改善箇所説明図

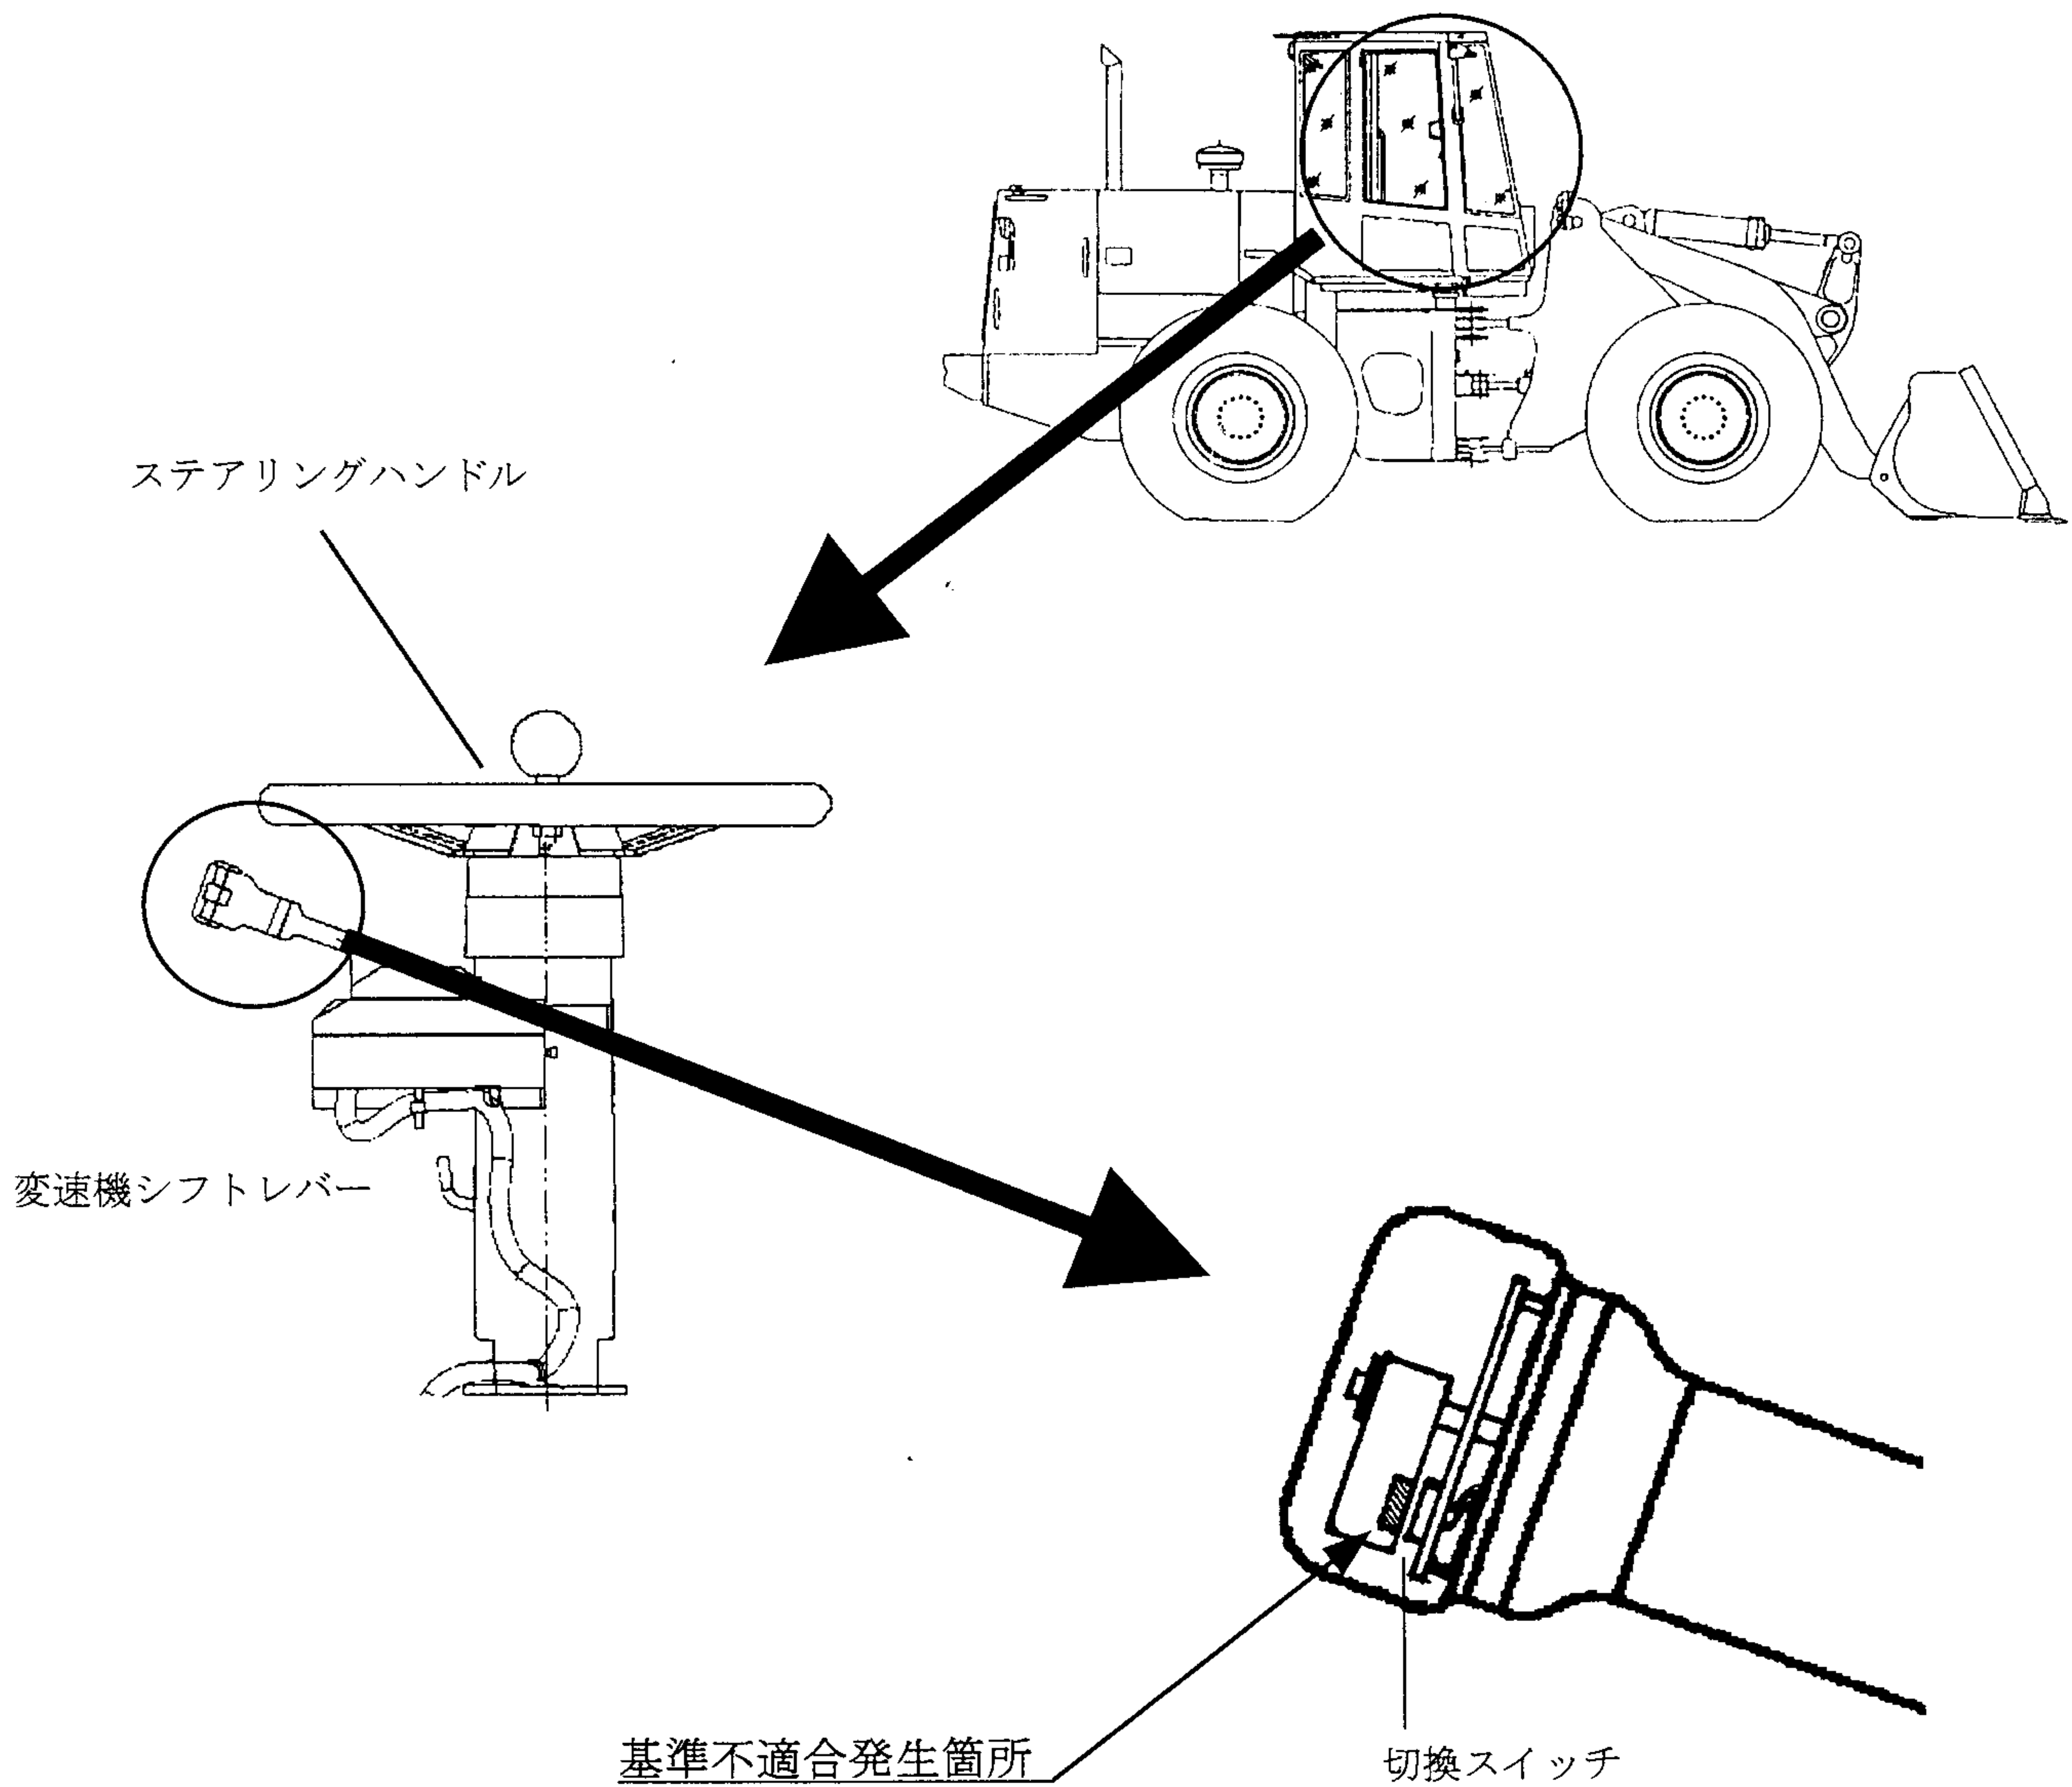
自動変速機用シフトレバー内部の切換スイッチの組付時の接着が不良のため、そのままの状態を使用を続けると、当該スイッチが外れ、シフトができなくなり、最悪の場合、走行できなくなるおそれがある。

全車両、当該切換レバーを良品と交換する。
